Urząd Miasta
Jastrzębie-Zdrój

BZP.271.19.2020

Dotyczy: postępowania prowadzonego w trybie przetargu nieograniczonego na zadanie pn.:
„Przebudowa i termomodernizacja budynku przy ul. Wrocławskiej 2 w Jastrzębiu-Zdroju”

Do treści specyfikacji istotnych warunków zamówienia wpłynęły zapytania od Wykonawcy (treść zapytań poniżej). Korzystając z uprawnienia wynikającego z art. 38 ust. 1, 2 i 4 ustawy z dnia 29 stycznia 2004 r. Prawo zamówień Publicznych (tekst jednolity Dz. U. z 2019 r. poz. 1843), informuję:

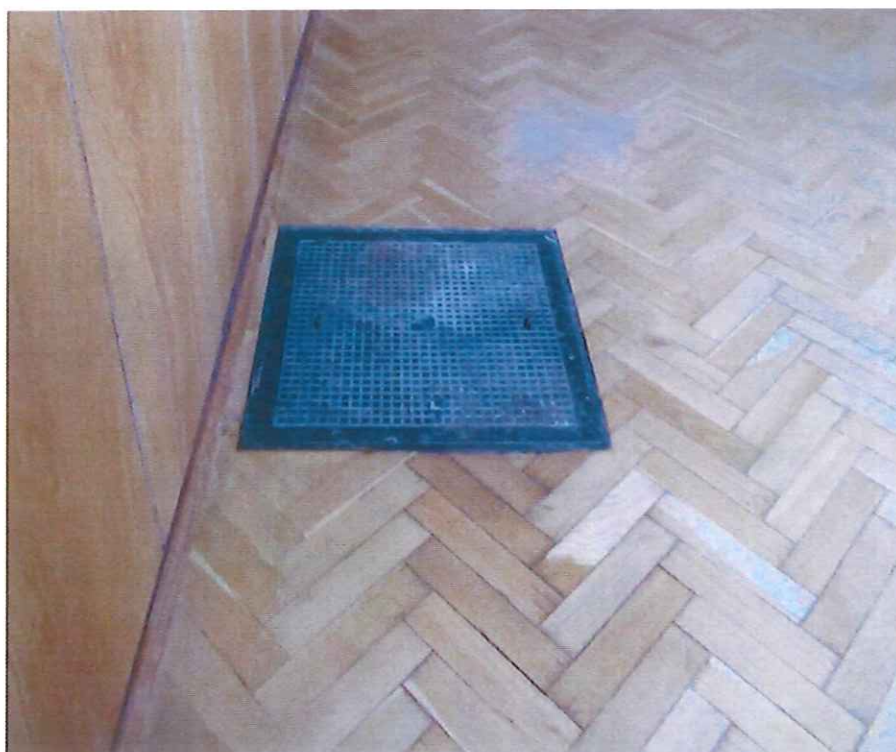
Proszę o wyjaśnienie z jakich płyt wykonana jest istniejąca boazeria przeznaczona do renowacji i zabezpieczenia do NRO?

Zamawiający informuje, iż boazeria jest wykonana z płyty boazerijnej drewnopochodnej (sklejka).
